FORD LDM Localization - 功能 #2615

Ford_SWER_0001_0003 : 电源电压降功率波形

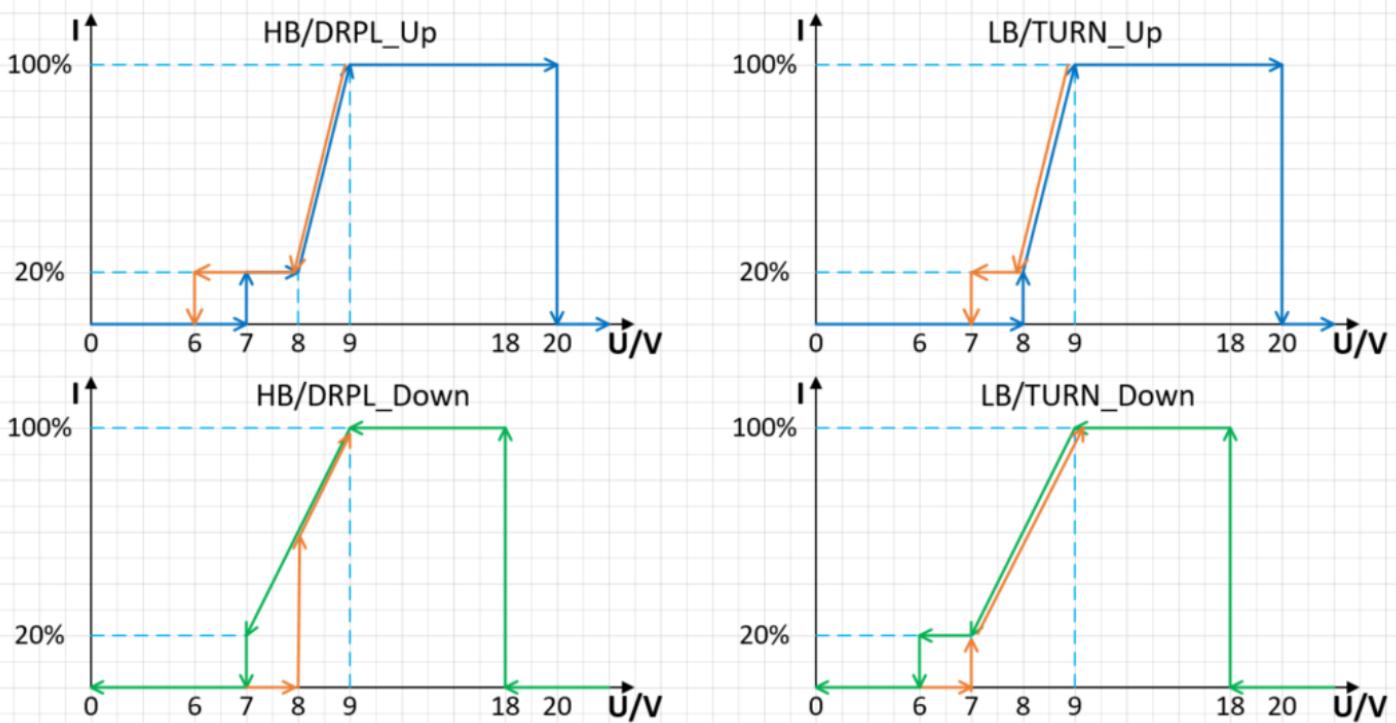
电压缓升和缓降，对于所有功能点亮（前提即main power和LB/TI power电压一致，LIN点灯信号ok），电压缓升时到达7V时HB+DRL/POS以20%（假设最低可承受输出）输出，并保持到8V，LB+TI开始以20%点亮，所有功能升高输出功率直到9V达到100%；电压缓降，从9V所有功能开始降额，到7V以下关闭HB+DRL/POS，但LB+TI保持20%输出直到6V以下关闭。（升降额曲线斜率按实际调整）

电压陡升（冷启动），目前只适用于LB和TI，为了保证启动速度以100%输出，启动后执行降额。（单独TI输入由于高电平持续时间可能无法考虑降额和诊断等）

2024/10/29 与福特点检会议，硬件工程师（贾日晶）核实：6V降功率到30%，硬件可以实现

电压曲线更新，软件会按照如图所示的曲线进行缓升缓降
